Agence Parcs Canada
Réhabilitation des murs du Canal-De-Lachine
Réparation et remplacement de murs de couronnement
(Secteurs 5.2, 6 et E – Bassin No3)
Projet N° CLAC-1455-06
Addenda n° 01

PRÉCISIONS ET MODIFICATIONS AUX PLANS ET DEVIS

- 3.1 **Modifications apportées au cahier de plan, la page 01 est supprimée et remplacée par la page 01 révision 01 :**

B3-S-02-D
 VUE EN PLAN ET COUPE / PLAN VIEW AND SECTION **F**
 ÉCH./N.À.É. SCALE/N.T.S.

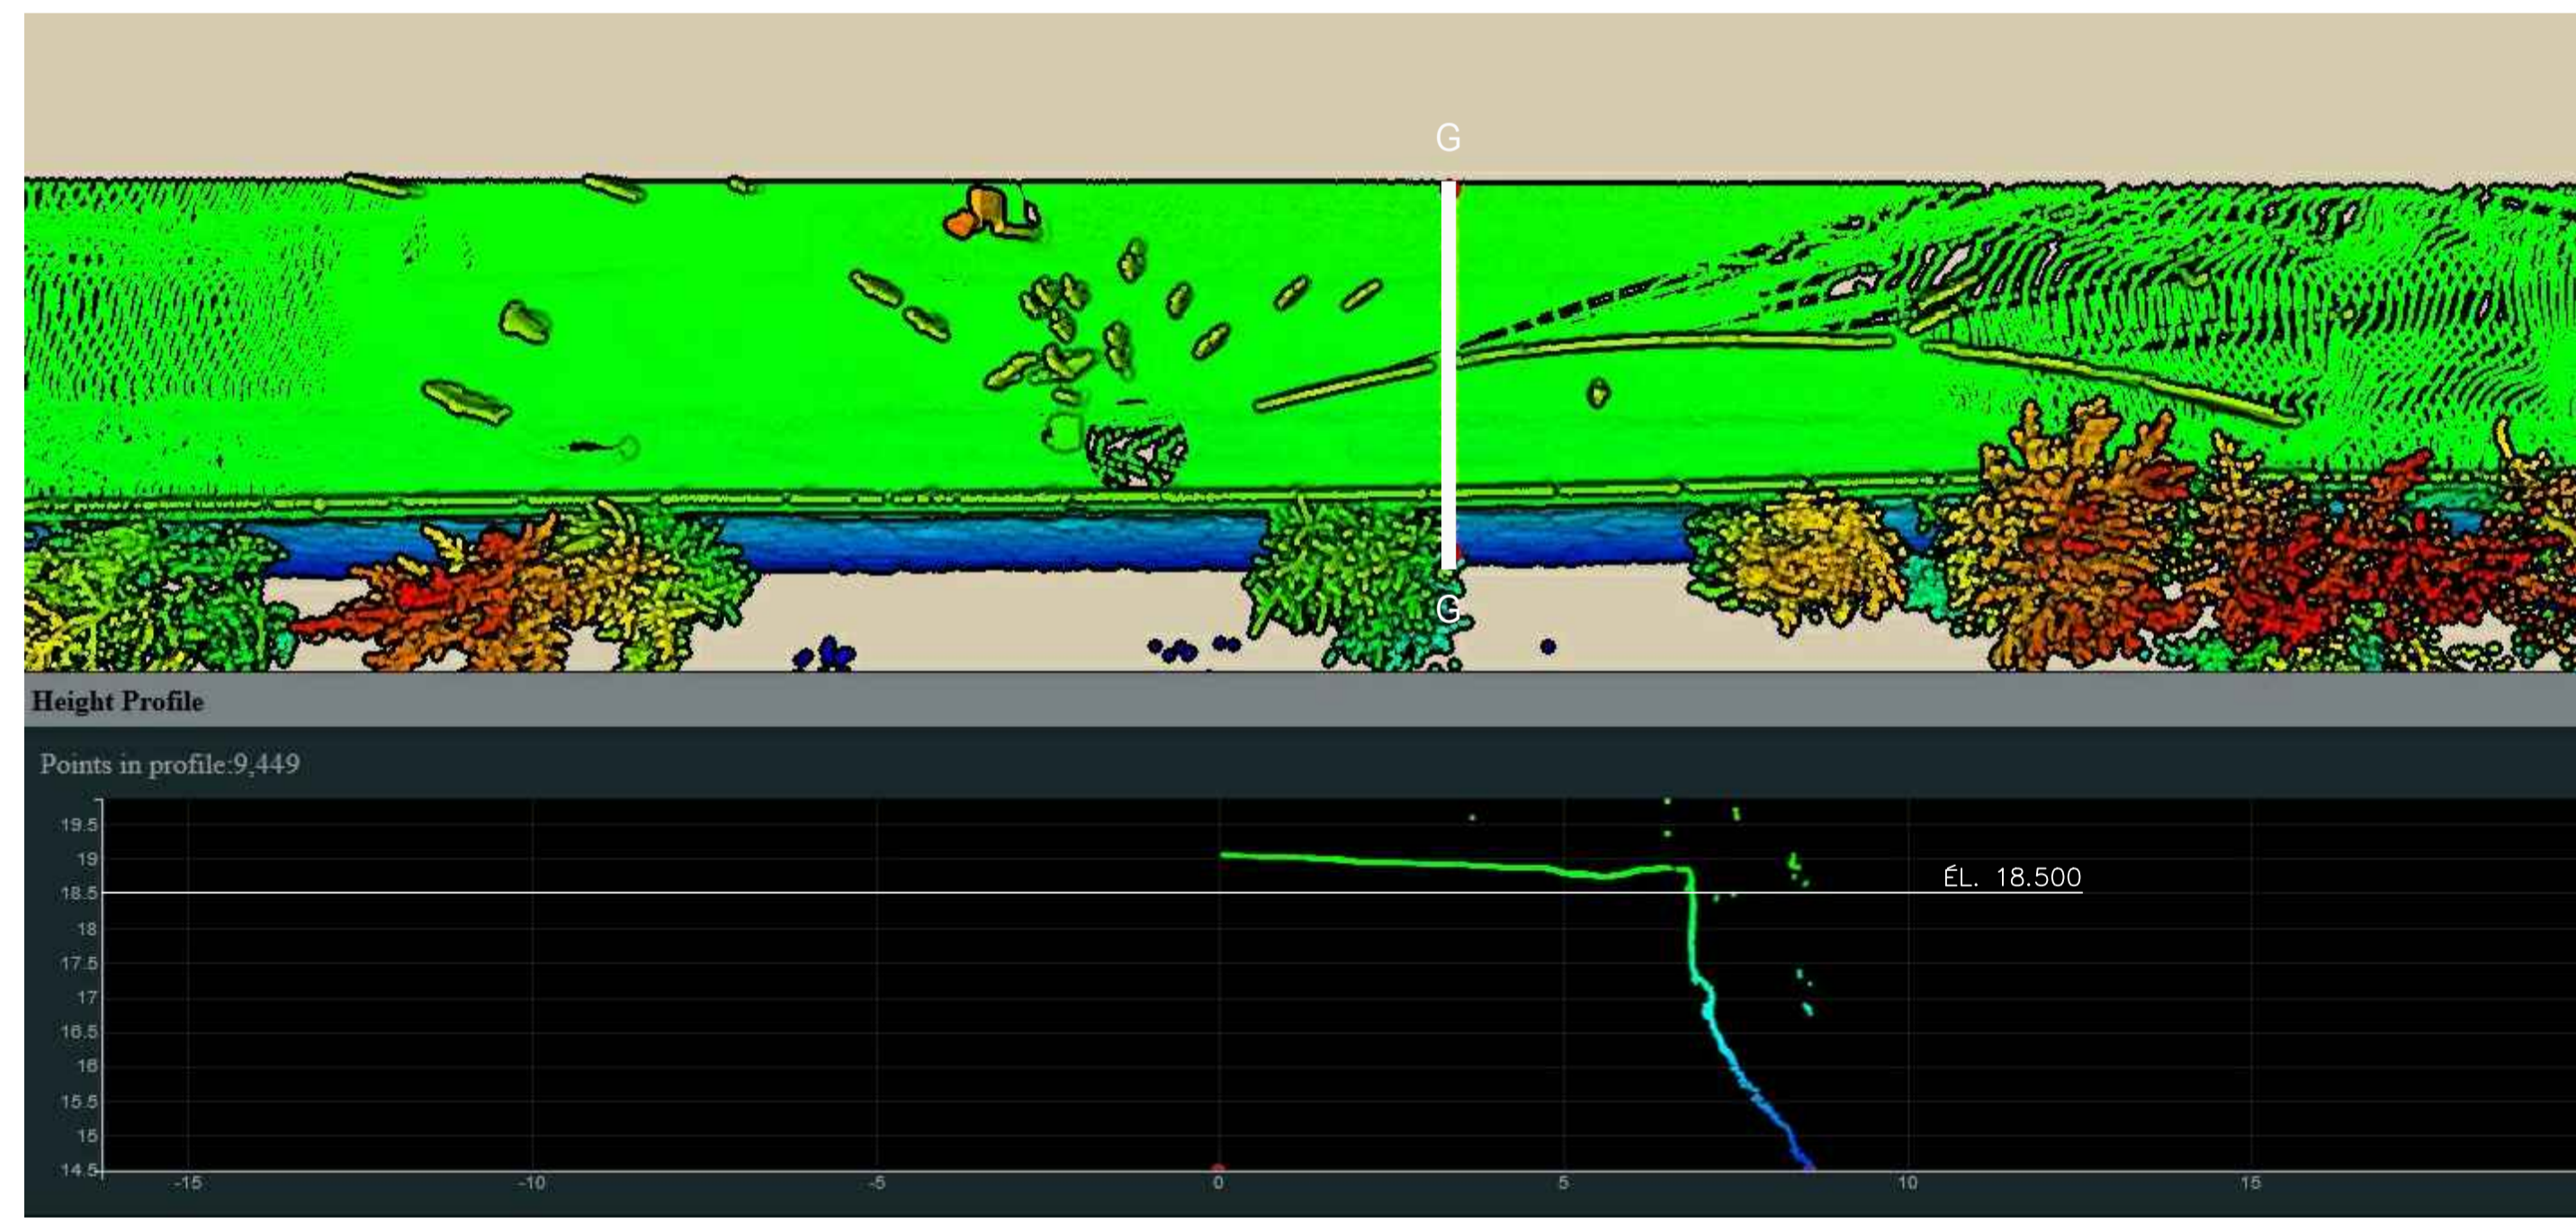
- Page 25 : Ajout de renseignements supplémentaires afin d'illustrer les niveaux d'eau et les tirants d'air.
- Pages 26 à 28 : Ajout d'un relevé 3D (Coupes de divers secteurs). Voir plans ajoutés en annexe du présent addenda.

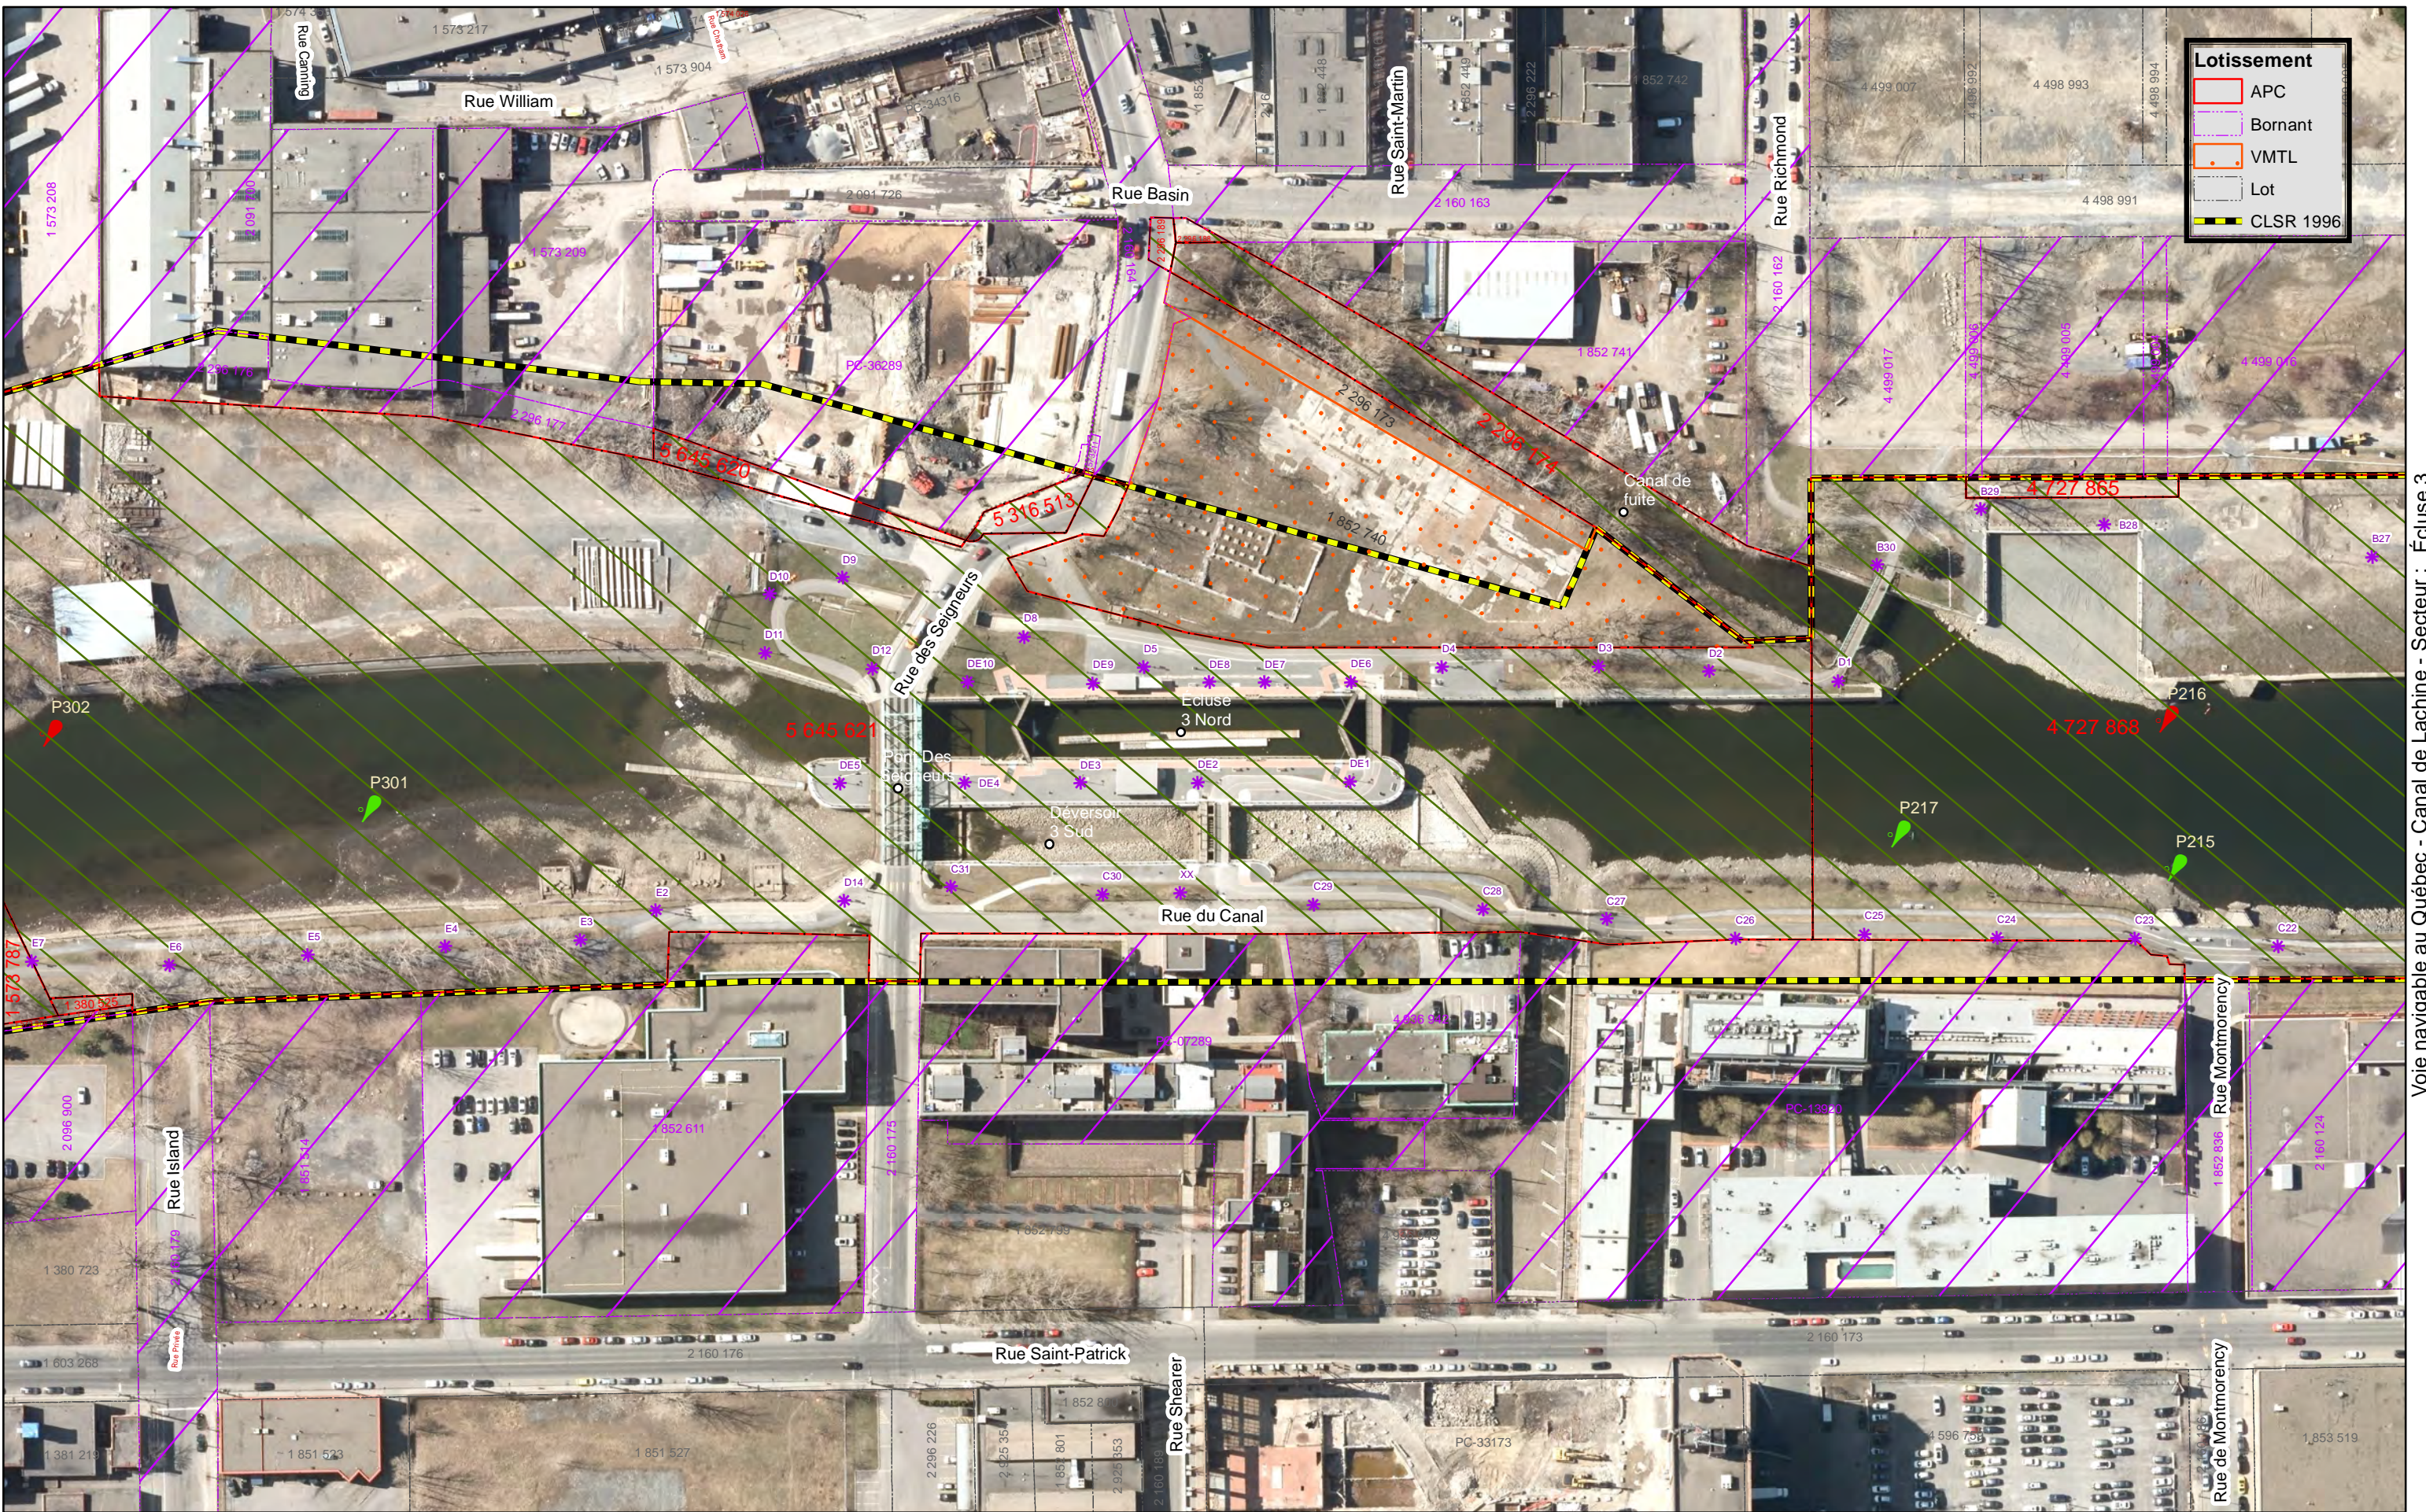
- 3.3 **Modifications apportées au cahier de plan, Ajout des pages –Orthophotos:**

Ajout des orthophotos indiquant les limites de propriétés de l'APC Voir plans ajoutés en annexe du présent addenda.
